改善箇所説明図

基準不適合発生箇所

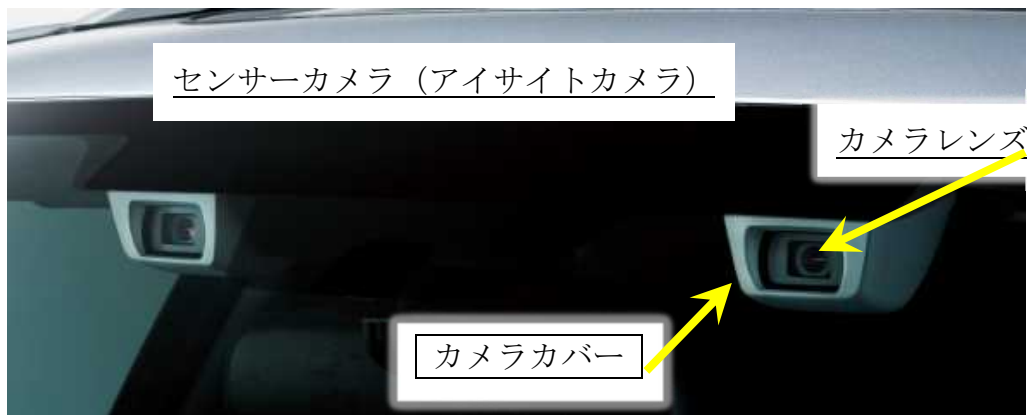
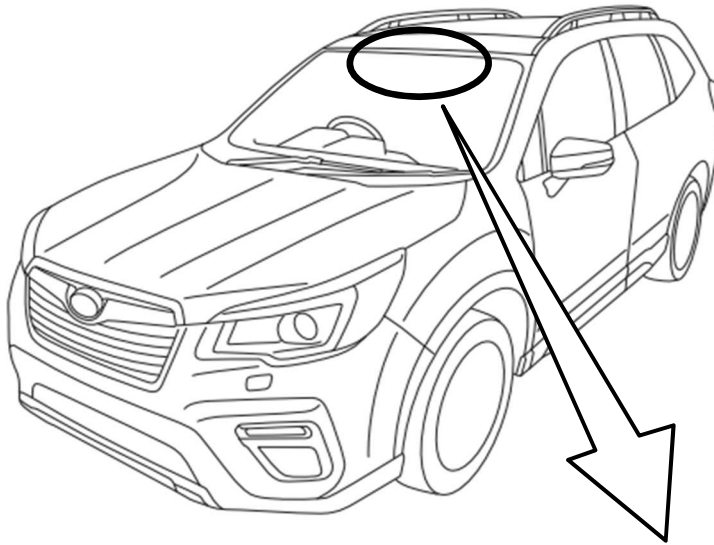
前照灯自動配光制御を行うセンサーカメラにおいて、車両製造時にカメラカバーの組付け不良があったため、センサーカメラ視野の一部をカメラカバーが遮ってしまうものがある。そのため、保安基準で規定されたセンサー検出領域の上方角度を満足しないおそれがある。

全車両、カメラカバーの状態を点検し、組付け不良が確認された場合は、カメラカバーを正しく装着する。また損傷がある場合は新品に交換する。

右ストラットタワー前側に黄色ペイントを塗布する。
